Vår dato: 06.07.2018
Vår ref.: 200806673-304
Arkiv: 611
Deres dato:
Deres ref.: 12005284

Tillatelse til omlegging av vei på Mongstad i forbindelse med bygging av 300 (420) kV kraftledning Modalen – Mongstad

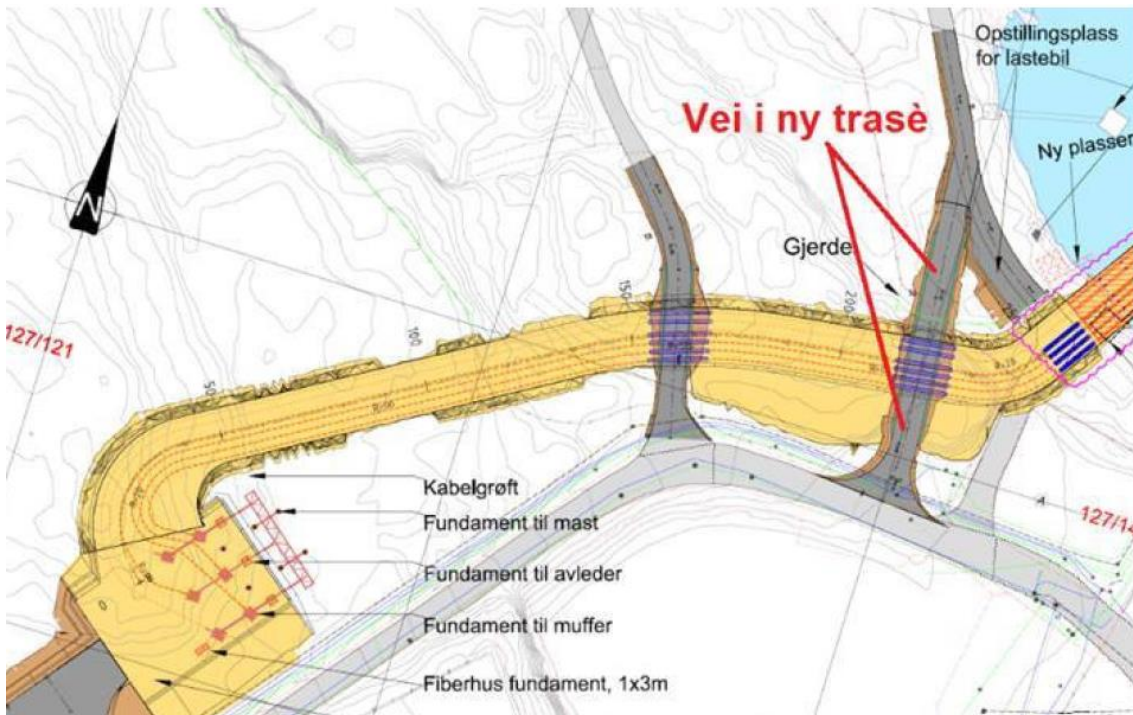
Kartet viser de to veiene som krysser kabeltraseen, der veien midt i bildet ikke krever omlegging. Eksisterende vei som må legges om er helt til høyre, mens ny veitrasé er merket «vei i ny trasé». De deler av eksisterende vei som beholdes er merket «oppstillingsplass for lastebil».

NVE vurderer at det av hensyn til kabelanleggets sikkerhet er nødvendig å legge om veien, slik at den krysser en rett strekning av kabeltraseen. Siden største del av traseen befinner seg innenfor tiltaksområdet til kabeltraseen og inne på et regulert industriområde, vurderer NVE at omleggingen vil ha små virkninger for allmenne interesser. De berørte grunneierne har ingen merknader til tiltaket. Kravet fra Mongstad Vekst om at BKK Nett deltar i veilag har privatrettslig karakter og ligger utenfor NVEs vurderinger.

På dette grunnlaget gir NVE i medhold av energiloven § 3-1 tillatelse til BKK Nett AS for omlegging av veitrasé ved Mongstad. NVE forutsetter at de deler av eksisterende veitrasé som det ikke lenger er behov for, vil fjernes og arealet tilbakeføres.
